MARIPASOULA ENERGIE GUYANE

PIECE A :
**Note expliquant les modifications substantielles
apportées au projet par rapport à sa version
initialement soumise à enquête**

Objet : projet aménagement hydroélectrique de Saut Sonnelle

VOLUME 3 – MISE A JOUR DE LA CONCEPTION DE L'OUVRAGE D'AVALAISON
SUITE AUX ECHANGES AVEC L'ONEMA

Schéma de la configuration générale du plan de grille (α -SB rack)

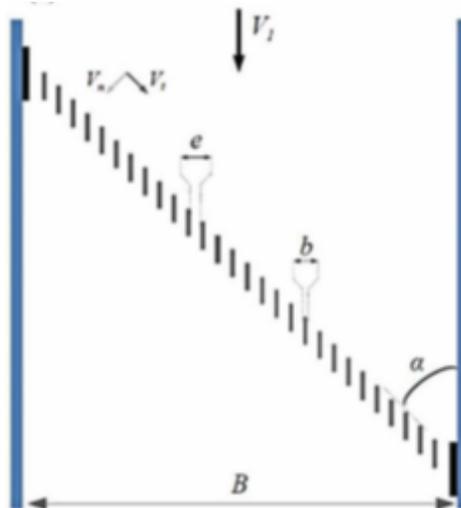
- Il est proposé un plan de grille fine orienté à 45° avec un espacement libre entre barreaux de 30 mm, équipé de **barreaux orientés dans l'axe de l'écoulement**.

Il nous semble important d'attirer l'attention du pétitionnaire sur le fait que **cette configuration particulière n'a, à notre connaissance, pas encore été mise en place sur une prise d'eau**, mais a été uniquement testée en laboratoire sur modèle réduit dans le cadre des travaux de recherche sur la conception des prises d'eau ichtyocompatibles conduits avec l'Institut P' de Poitiers.

Elle apparaît prometteuse d'un point de vue hydraulique dans une configuration contrôlée de laboratoire (vitesses d'écoulement homogènes en amont du plan de grille, réduction des pertes de charge par rapport à un plan de grille orientée « classique » et vitesses plus uniformes en aval du plan de grille). Néanmoins, sa mise en place sur une centrale de l'importance de celle projetée à Maripasoula (112 m³/s de débit d'équipement, largeur du canal de 32 m et hauteur d'eau devant le plan de grille de 9 m), sans canal d'amenée, nous semble risquée sans avoir pu bénéficier d'un premier retour d'expérience en phase exploitation sur des centrales plus modestes, et sans connaître concrètement les éventuelles hétérogénéités des écoulements qui pourraient se rencontrer devant le plan de grille et engendrer des disparités d'alimentation de

En outre, les caractéristiques du dégrilleur doivent être adaptées à l'orientation particulière des barreaux, afin d'assurer l'entretien efficace du plan de grille.

VUE EN PLAN DEVALASON

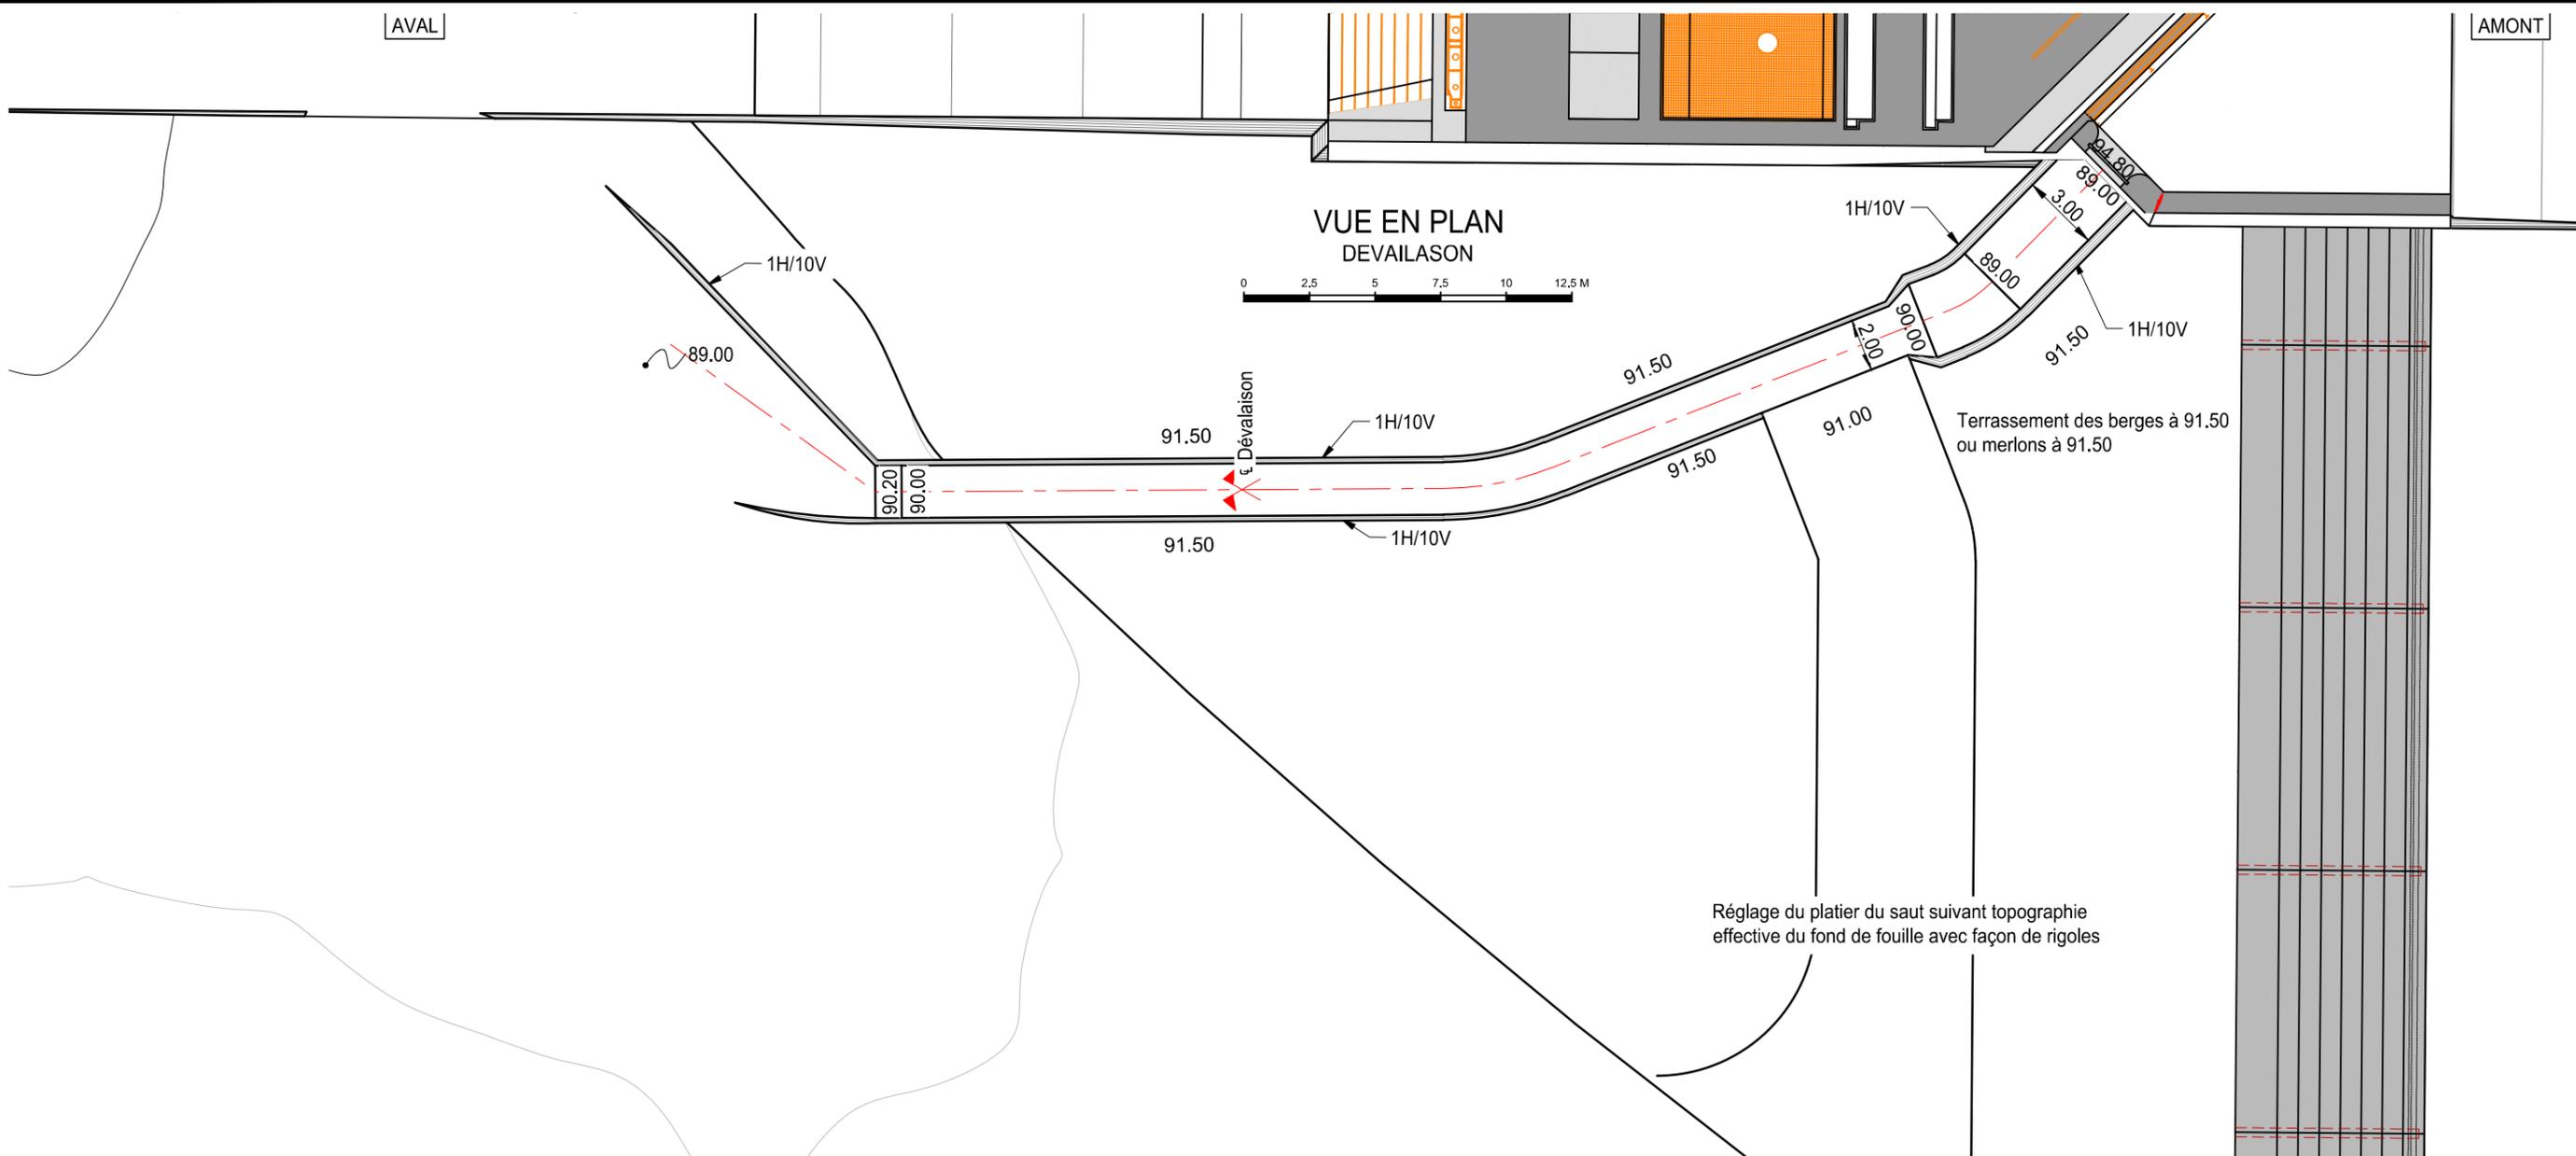
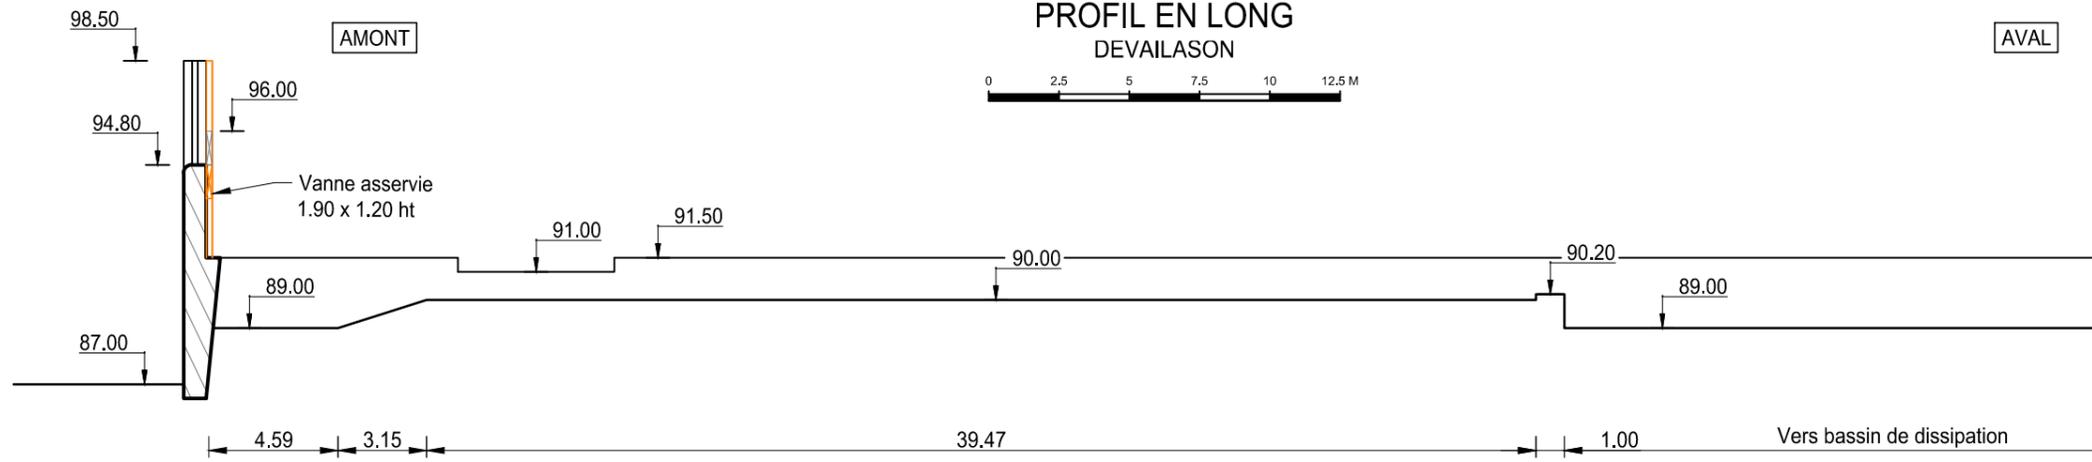
- dans les longueurs différentes du bassin de dissipation d'énergie entre la vue en plan - 6.00 m - et le profil en long - 4.60 m - sur les plans du dispositif de dévalaison fournis ;

Il conviendrait donc d'augmenter le volume du bassin, en jouant aussi bien sur sa longueur, sa largeur et le tirant d'eau, pour ce dernier en calant le seuil de contrôle à une cote plus élevée. Afin de limiter le génie civil et la rehausse des bajoyers du canal situé en aval du bassin de dissipation, le seuil de contrôle pourrait être installé directement en sortie de bassin, à l'extrémité du relèvement progressif assurant la jonction avec le canal de dévalaison.

- longueur bassin : 8.00 m
- largeur bassin : 4.00 m (élargissement possible, mais limité côté barrage)

- profondeur minimale du bassin : 3.00 m soit Ligne d'eau mini à la cote 92.00 pour un fond calé à 89.00. Au-delà d'un débit de l'Inini de 84 m³/s (ligne d'eau aval ~ 92.00 m), le bassin se noie alors progressivement par l'aval

OUVRAGE MIXTE DE FRANCHISSEMENT DU BARRAGE
PASSE A POISSONS
SOLUTION 1
PROFIL EN LONG

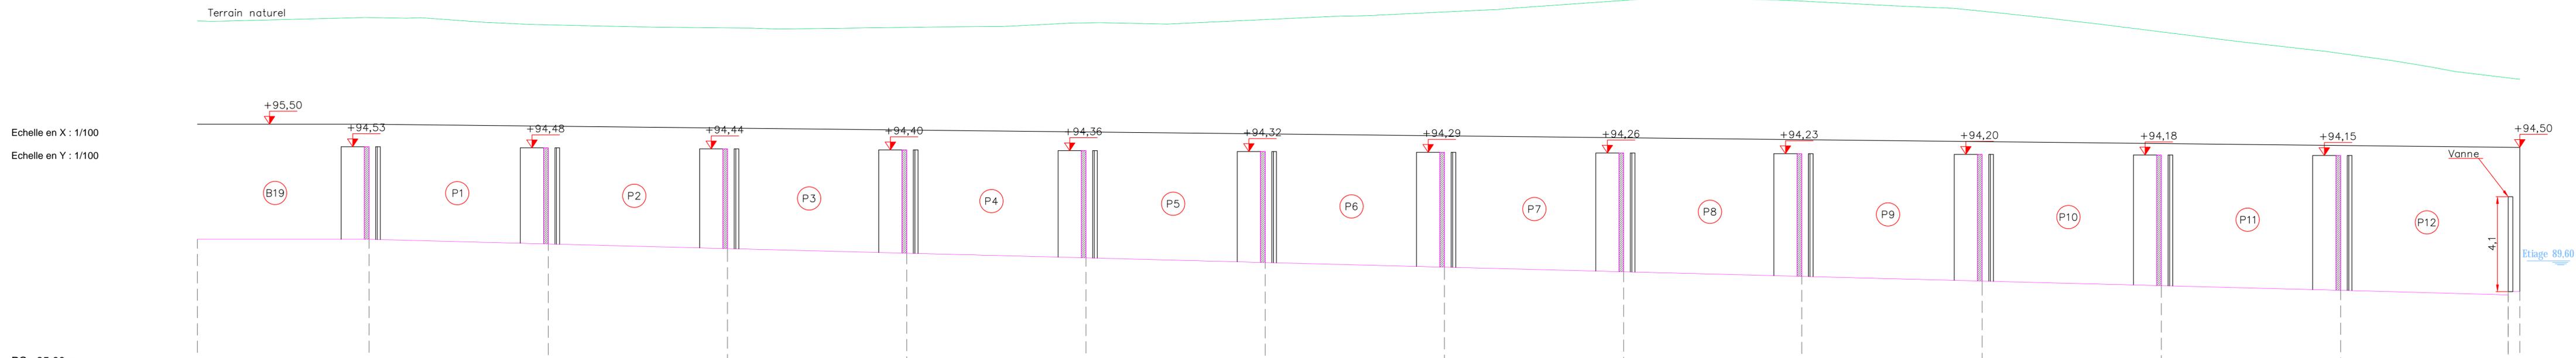
- Sur les plans fournis, la longueur des bassins est de 7.51 m alors qu'elle est de 4.50 dans les simulations Cassiopée ! Pour les passes à fentes verticales, les critères de conception donnent une longueur de bassin L de l'ordre de 10-12 fois la largeur de la fente b. On peut donc retenir une longueur de bassin entre 5.00 et 6.00 m en fonction du tracé final qui sera retenu pour l'implantation de cette passe. En effet, il pourra s'avérer pertinent, au regard de la topographie, de contourner les zones de plus haute altitude afin de minimiser les contraintes de génie civil.

- Afin d'éviter un changement de direction au milieu du premier bassin, il est proposé de décaler la cloison n°1 au niveau de l'actuelle cloison n°2 en réduisant la longueur des bassins à 5.50 m, ce qui permet d'implanter la totalité des cloisons suivantes dans la partie rectiligne de la volée de la passe.
